**Европейская экономическая комиссия**
**Комитет по внутреннему транспорту**
**Всемирный форум для согласования правил  
в области транспортных средств**
**Рабочая группа по общим предписаниям,  
касающимся безопасности**
**Сто первая сессия**

**Доклад Рабочей группы по общим предписаниям,  
касающимся безопасности, о работе ее сто первой  
сессии (18–21 октября 2011 года)**
**Содержание**

Рис. 1

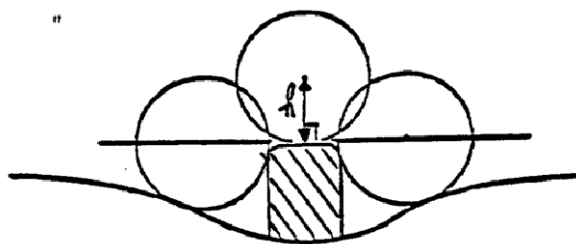
*Включить новые пункты 6.1.1.4–6.1.1.4.2 следующего содержания (а также добавить новый рис. 1):*

- 6.1.1.4** Требования пунктов 6.1.1.2 и 6.1.1.3 не распространяются на детали наружной поверхности, которые выступают менее чем на 5 мм, но наружные углы таких деталей должны быть притуплены, кроме случаев, когда такие детали выступают менее чем на 1,5 мм. Для определения размера выступа применяется следующий метод:

- 6.1.1.4.1** Размер выступа компонента, установленного на выпуклой поверхности, может быть определен либо непосредственно, либо по рисунку соответствующей части данного компонента в установленном состоянии.

- 6.1.1.4.2** Если размер выступа компонента, установленного на невыпуклой поверхности, не может быть определен простым измерением, он определяется в виде максимального отклонения расстояния от центра сферы диаметром 100 мм до номинальной прямой линии панели, когда по ней перемещается сфера, находящаяся в постоянном контакте с этим компонентом. На рис. 1 показан пример использования этой методики.

"Образец А

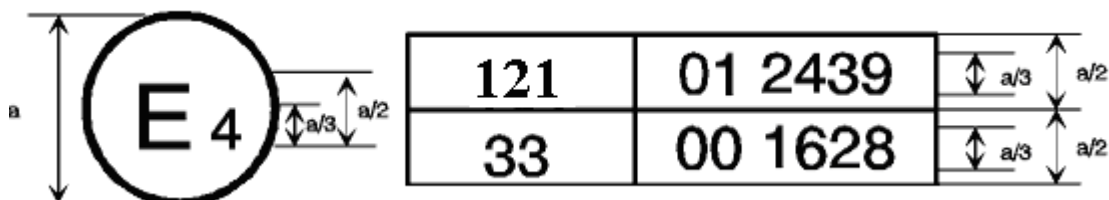
Приложение 2, образцы А и В знака официального утверждения, изменить следующим образом (существующая сноска <sup>1</sup> остается без изменений):

Приведенный выше знак официального утверждения, проставленный на транспортном средстве, указывает, что данный тип транспортного средства был официально утвержден в Нидерландах (E4) в отношении расположения и идентификации ручных органов управления, контрольных сигналов и индикаторов на основании Правил № 121 под номером официального утверждения **011234**. Первые две цифры (**01**) номера официального утверждения указывают, что официальное утверждение было предоставлено в соответствии с требованиями Правил № 121 с **поправками серии 01**.
